Dossier N° : CU 013055 22 00414P0

Nature des travaux : Construction d'un nouveau siège social de la CARSAT

Objet : Avis sur dossier n° CU 13055 22 00414 - CARSAT SUD-EST

**Brt.
A.E.P**

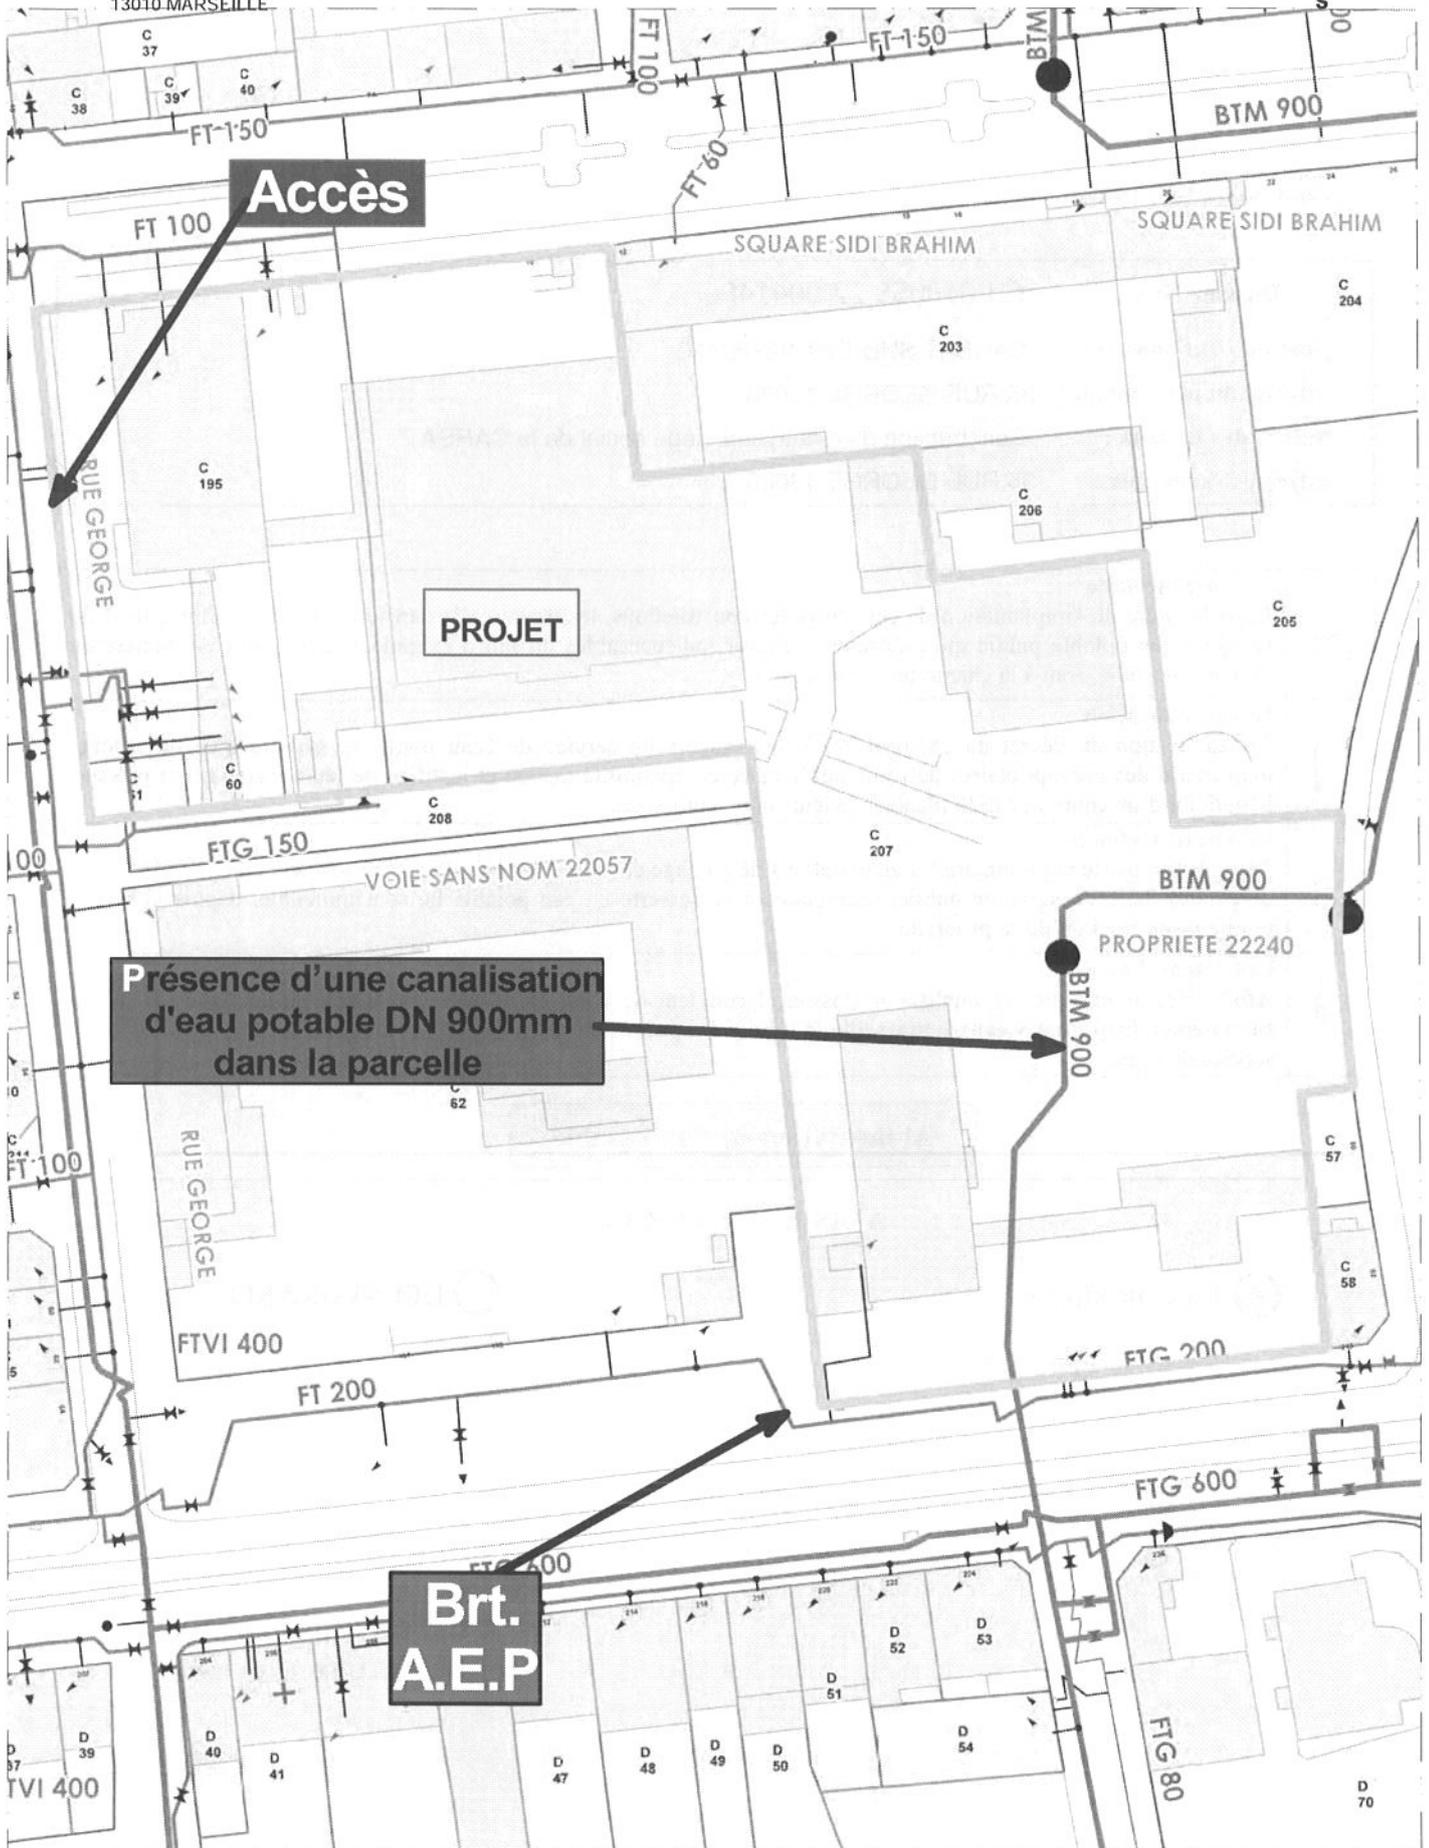
BRT à partir de la DN 200 mm bd chape 13005

La position des conduites
et de leurs ouvrages annexes
est schématique et non représentative
de la réalité sur place.

**Présence d'une canalisation
d'eau potable DN 900mm
dans la parcelle**
